大鵬灣國家風景區 BOT 開發計畫

環境影響說明書

第五次變更內容對照表

開發單位：交通部觀光局大鵬灣國家風景區管理處
 大鵬灣國際開發股份有限公司
評估單位：光宇工程顧問股份有限公司

圖 3.1-1 大鵬灣 BOT 開發範圍示意圖(變更前後)

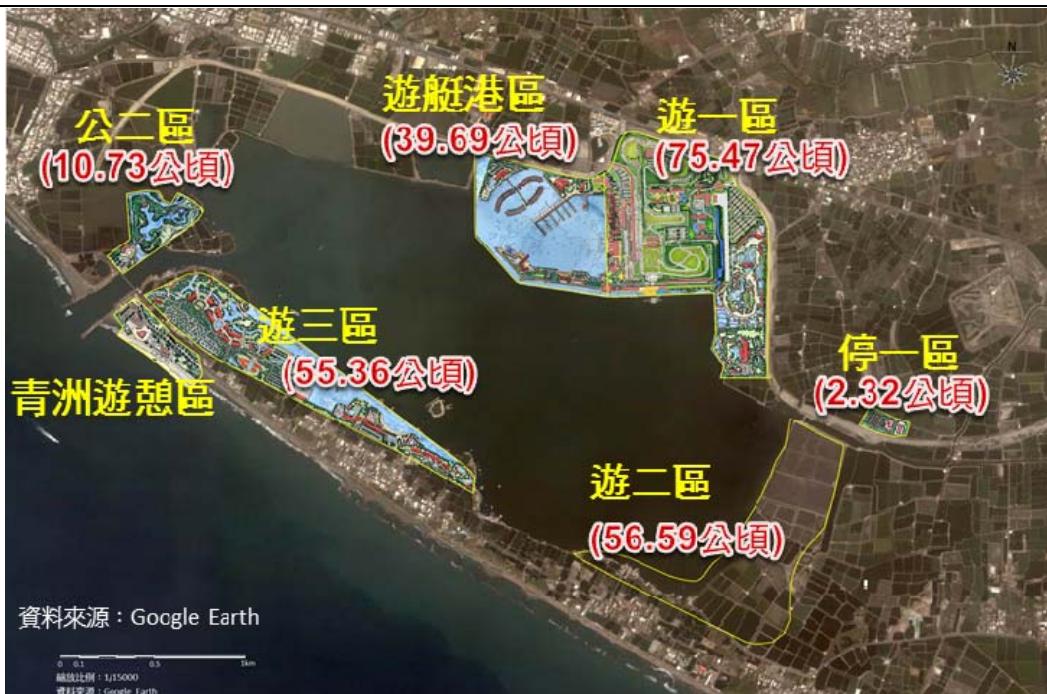
本計畫 BOT 開發範圍包括遊一區 75.47 公頃、遊艇港區 39.69 公頃、遊二區 56.59 公頃、遊三區 55.36 公頃（含青洲遊憩區）、公二區 10.73 公頃以及停一區 2.32 公頃，共計 240.16 公頃。

本次變更係為依實際土地分割測量及地政單位登記之面積進行變更。變更前後之各開發區面積說明，請詳表 3.1-2、圖 3.1-1 所示。

圖 3.2-3 大鵬灣國家風景區內人工濕地平面配置示意圖

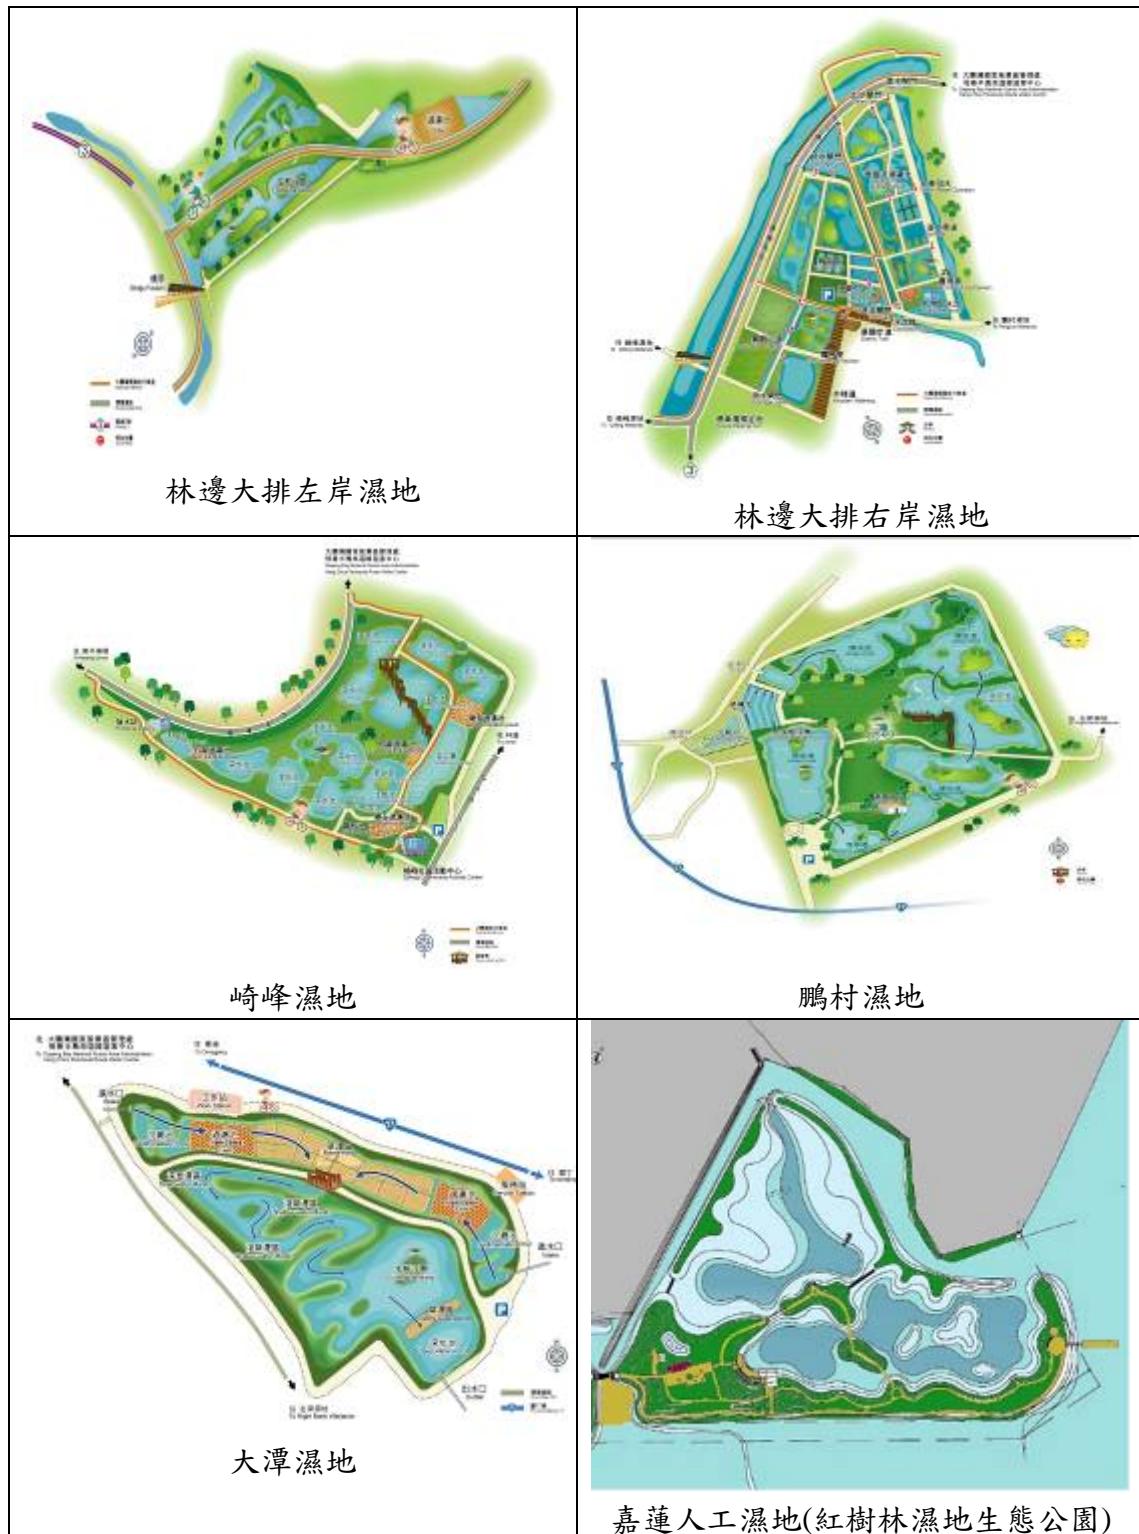
鵬管處已於 99 年完成六座人工濕地之建置，原環說中人工濕地之規劃，係屬初步規劃設計，於嘉蓮人工濕地(BOT 濕地公園)面積誤植為 13.5 公頃，依地政單位登記之面積實為 10.73 公頃，請詳表 3.2-3。六個人工濕地平面配置圖請詳圖 3.2-3 所示。

圖 3.2-4 BOT 開發區域綠廊系統位置示意圖

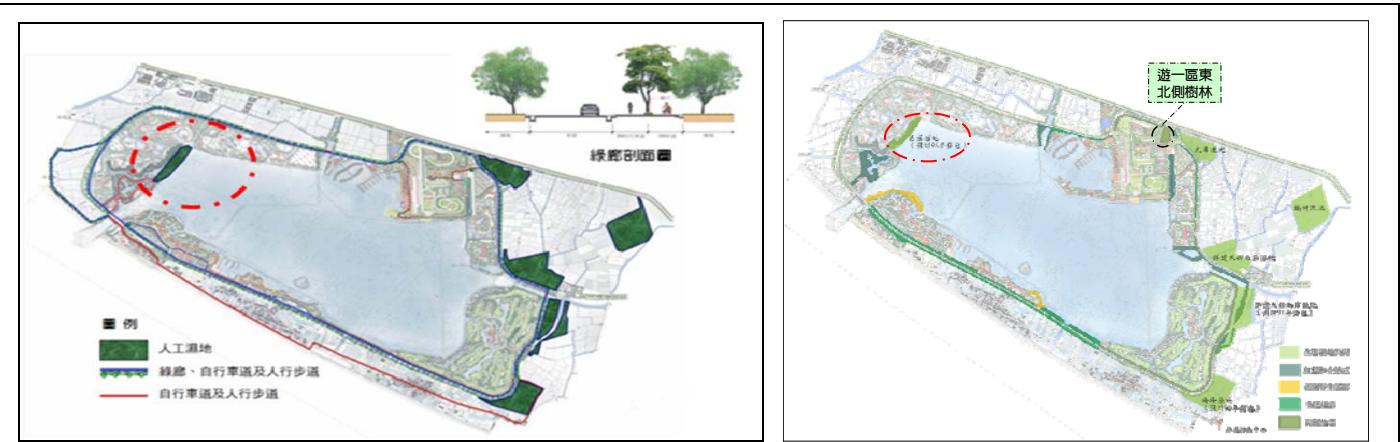
原環說書中，有部分圖面(如原環說書中圖 5.7-1 大鵬灣國家風景區生態綠廊系統位置示意圖、圖 5.7-2 BOT 開發區域綠廊系統位置示意圖，請詳圖 3.2-4)將嘉蓮人工濕地(BOT 濕地公園)位置誤植，故將位置更正列入本次變更，請詳圖 3.2-4。

註： 係屬原環書中嘉蓮人工濕地位置誤植之處。
